**Avis d'hydrogéologue agréé portant sur la protection des sources de Cure
alimentant en eau potable la commune de DOMECY SUR CURE**

Par **Sébastien LIBOZ**

24 janvier 2014

Délimitation du périmètre de protection immédiate

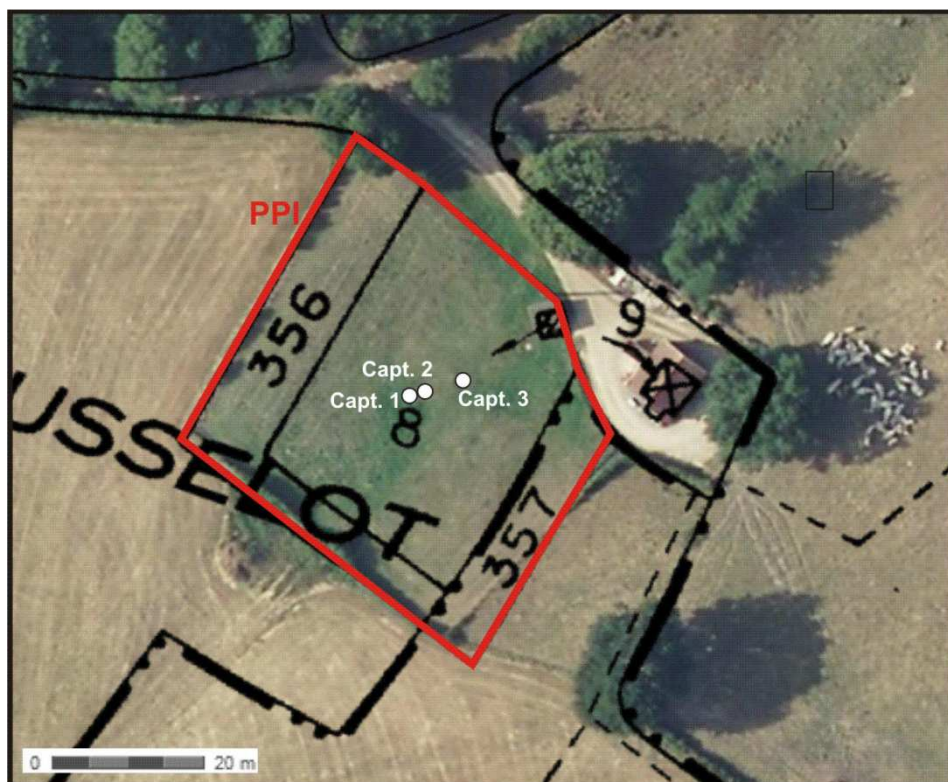
Appartenant déjà à la commune et déjà en partie rénovée selon les recommandations de l'avis de M. Becel, la zone de protection immédiate reprendra les contours actuels autour des parcelles 8, 356 et 357.

Dans ce périmètre, toutes activités autres que celles nécessaires à l'exploitation, l'entretien ou à la sécurisation du captage, sont interdites.

Un entretien régulier du périmètre devra être effectué afin d'éviter l'enfrichage. Evidemment, tout amendement organique ou minéral et l'utilisation de produits phytosanitaires sont interdits dans cette zone de protection immédiate.

Lors de ma visite, j'ai constaté que les ouvrages étaient en bon état général apparent et avaient été munis de tête surélevées conformément aux préconisations de M. Becel. Il conviendra de contrôler régulièrement l'état de la maçonnerie des ouvrages et de leurs abords pour éviter tout risque d'infiltration d'eau superficielle.

Rappelons que la zone de captage est traversée par un fossé qui récolte les eaux superficielles qui s'écoulent en période pluvieuse à l'amont de la zone de captage. Celles-ci constituent assurément un point de vulnérabilité important pour la qualité de l'eau collectée (bactériologie notamment).

Il est ainsi très important de veiller à son bon fonctionnement afin d'éviter toute fuite ou débordement entraînant une circulation d'eaux superficielles au droit de la zone de captage et surtout contre les ouvrages ou à l'aplomb de la zone de drainage.

Délimitation des périmètres de protection rapprochée

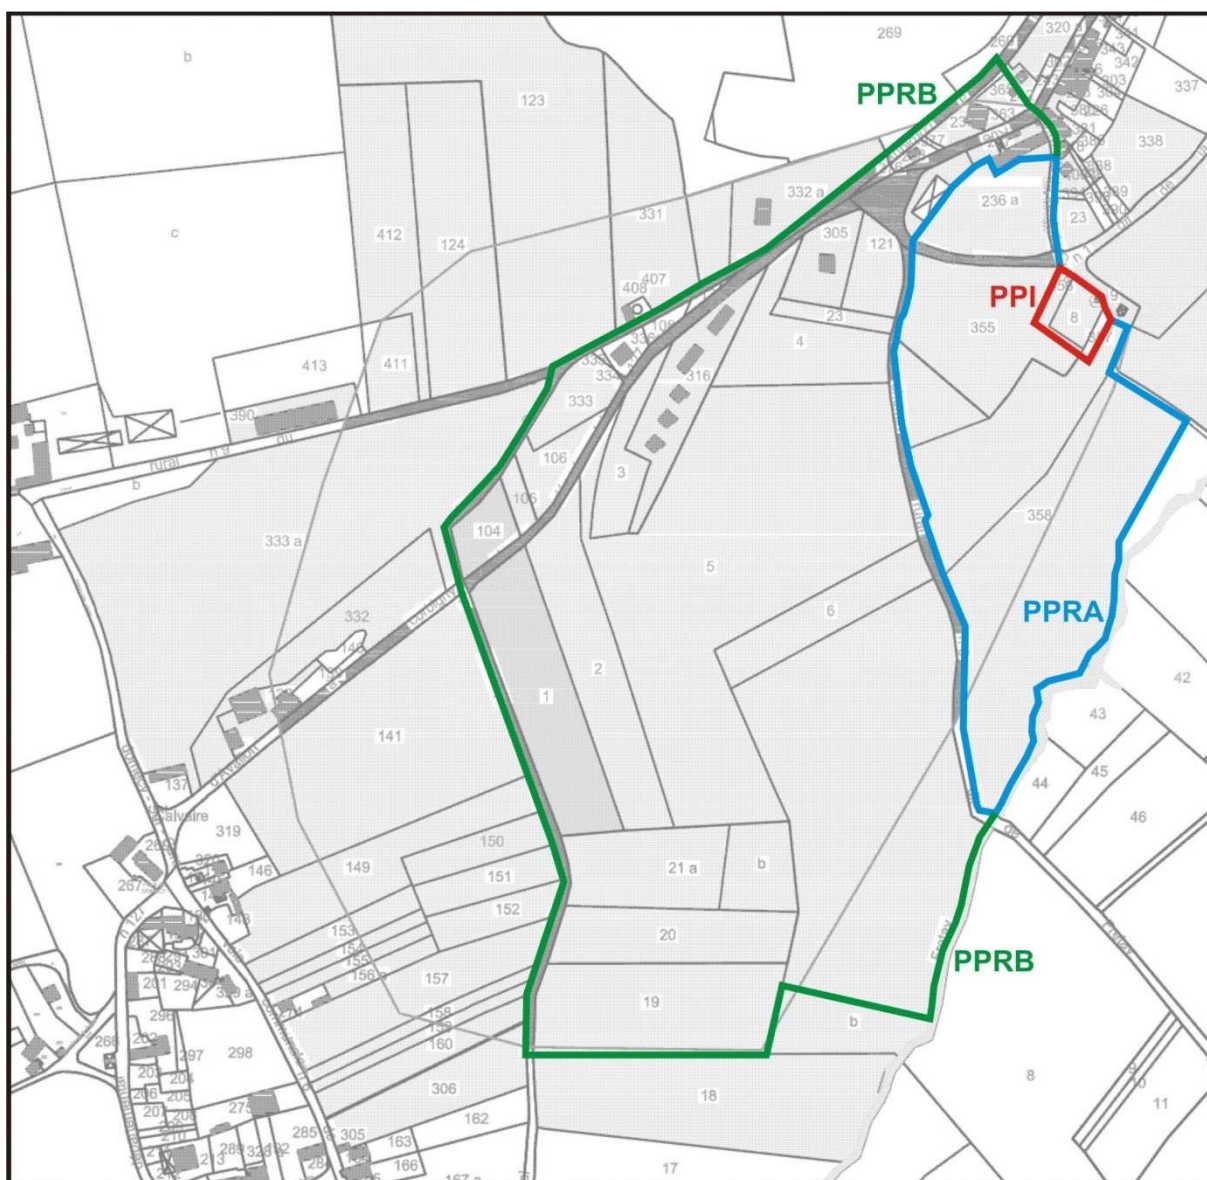
Le périmètre de protection rapprochée de la zone de captage de Cure sera délimité selon les contours du bassin d'alimentation topographique.

Il suivra néanmoins volontairement le tracé des parcelles existantes dans un souci de simplification de sa matérialisation foncière et s'arrêtera le long de la RD127 au nord et par le chemin des champs de la Barre à l'ouest.

Compte tenu de la vulnérabilité saisonnière de la ressource vis-à-vis des paramètres microbiologiques et de la présence régulière d'ammonium probablement à lier aux pratiques d'épandage d'effluents d'élevages, il pourra être subdivisé en deux secteurs où les contraintes à mettre en œuvre sur les pratiques agricoles pourront être renforcées dans les secteurs les plus proches de la zone de captage.

Délimitation du périmètre de protection éloignée

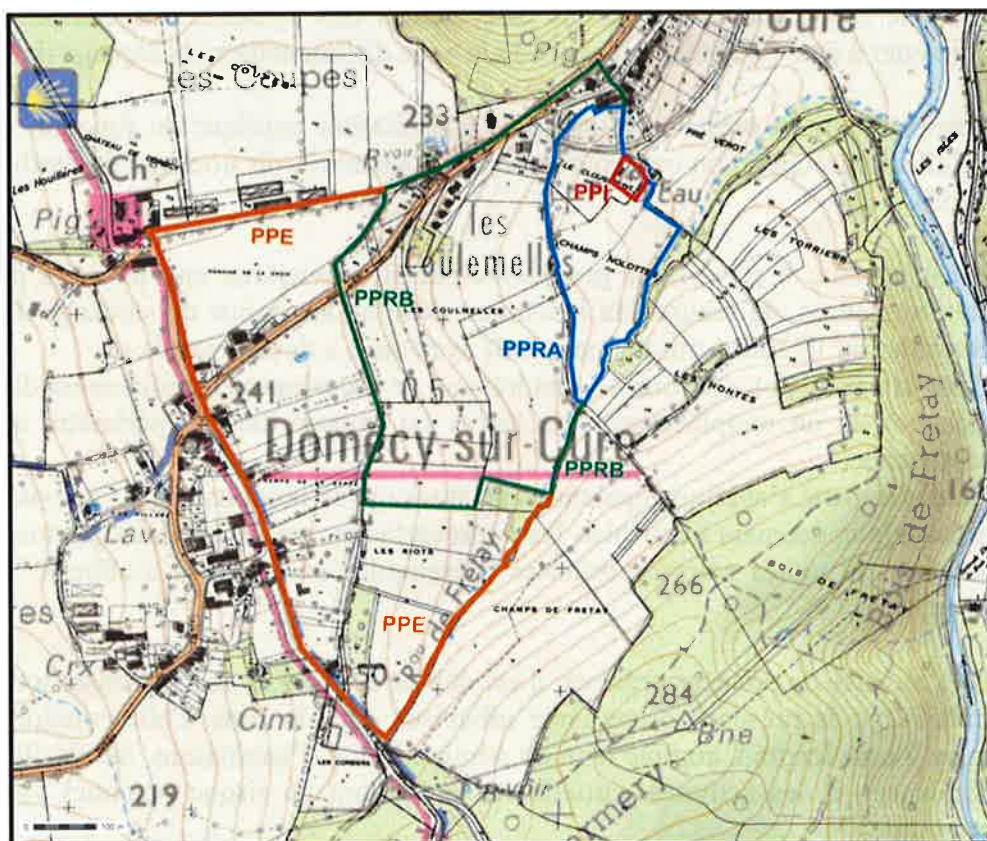
Un périmètre de protection éloignée prolongera le périmètre de protection rapprochée sur le reste de la zone d'alimentation supposée jusqu'en bordure du village de Domécy.

A l'intérieur de ce zonage, aucune règle ou interdiction allant au delà de la réglementation existante ne pourra être formulée.

Il constitue néanmoins une zone de vigilance particulière et ce notamment vis-à-vis des activités existantes, ou à venir, susceptibles d'entraîner une pollution du captage d'eau potable.
